Tiekėjams, priėmusiems kvietimus teikti pasiūlymus atviram konkursui „Kėdžių sistemos Nemenčinės muzikos mokyklai“	2025-12-	Nr. S-
	Į 2025-10-22	CVP IS Nr. 403595
	2025-11-03	417594
	2025-11-04	419235

### DĖL KONKURSO SĄLYGŲ PAAIŠKINIMO IR PASIŪLYMŲ PATEIKIMO TERMINO NUKĖLIMO (PIRKIMO ID 4486116)

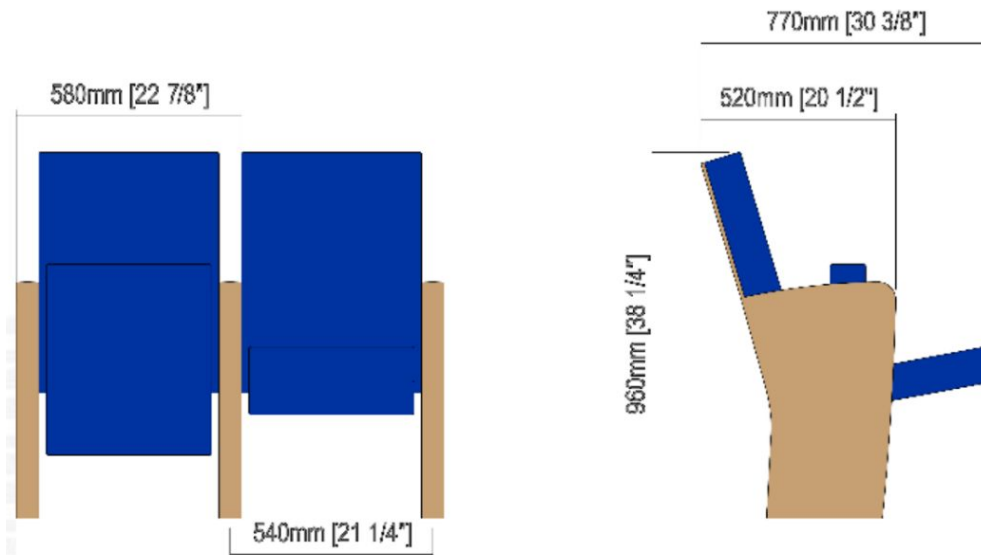
„Minimaliuose kėdžių reikalavimuose nurodyta: "2. Tarp porankių centrų – ne daugiau kaip 540 mm;" ar čia nėra padaryta klaida? gal vietoje žodžio "ne daugiau" turėtų būti "ne mažiau". Nes pagal reikalavimus galime siūlyti ir 250 mm. tarpą tarp porankių ir tai atitiks reikalavimus. Taip pat jūsų pateiktas brėžinys yra neteisingas, nes kėdės plotis su porankiais yra nurodytas 600 mm., jei porankis 43 mm. (imtume didžiausią leistiną ribą), tai atstumas mažiausias galimas tarp porankių centrų yra 557 mm., tad niekaip pagal brėžinį ir nurodyta porankio plotį nesigauna 540 mm.

Ar galite patikslinti, paaiškinti techninę kėdžių specifikaciją?.“

Perkančioji organizacija paaiškina, kad techninėje specifikacijoje pateiktame paveikslėlyje buvo nurodytas 600 mm bendras kėdės plotis, tačiau teisingu laikytinas patikslintame brėžinyje nurodytas matmuo „tarp porankių centrų - ne daugiau kaip 540 mm“. Atsižvelgiant į vieno porankio plotį 20 mm ( $\pm 3$  mm), bendras kėdės plotis su abiem porankiais sudaro apie 580 mm ( $\pm 6$  mm). Kartu pateikiamas patikslintas kėdžių brėžinys.
